产品变更通知:LRS-200/350 系列上盖变更

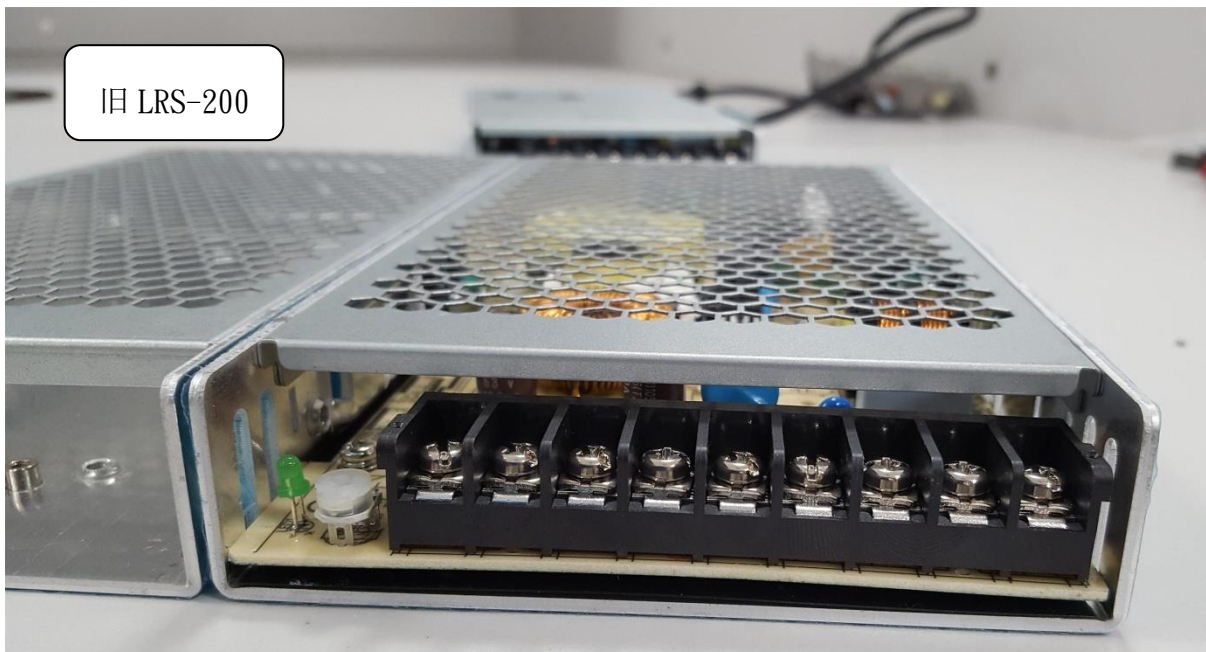
为改善 LRS-200/350 系列外壳上盖容易因运输挤压外力而影响外观，并提升产品质量与信赖性，明纬经过多次实验验证后，决定对上盖结构进行细微调整。经由此次上盖更换，将可提升产品上盖抗压耐受力较原结构方式达 5KG 以上。

此次产品变更对产品外观影响甚小，安装尺寸无差异，亦不影响安规及产品之电气性能。自 2017 年 6 月 9 日(工令: W1706B)生产之 LRS-200/350 系列之标准品即更改外壳上盖。本次变更所增加的成本将由明纬 100%吸收，售价将不会调整。详细变更资料请参考下表，若您对本次产品变更有任何疑问，请与明纬业务代表联系。
